SIM/ZP/ 1086 /2024/KC
Znak sprawy: SIM/ZP/P/09/2024

Dotyczy: postępowania o udzielenie zamówienia publicznego pn.: „**Budowa infrastruktury rowerowej w ciągu ul. Bogumińskiej wraz z niezbędną budową i przebudową chodników**”

Zestaw pytań i odpowiedzi nr 1:

Pytanie nr 1

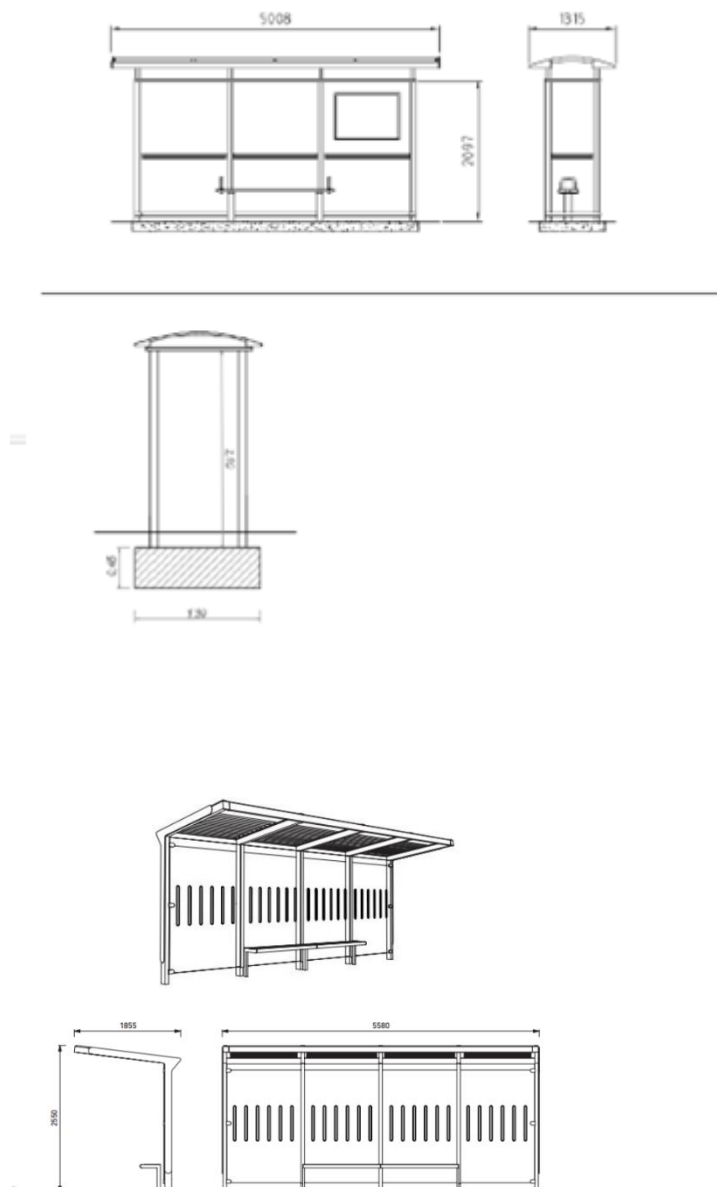
W TER poz. 168 wskazano 3 szt. wiat. Na PZT widnieje natomiast tylko jedna wiat. Ile wiat należy zamontować? Jeśli jedną, to prosimy o skorygowanie ilości w TER.

Należy zamontować jedną wiatę 3-przęsłową.
Zamawiający dokona modyfikacji SWZ w powyższym zakresie.
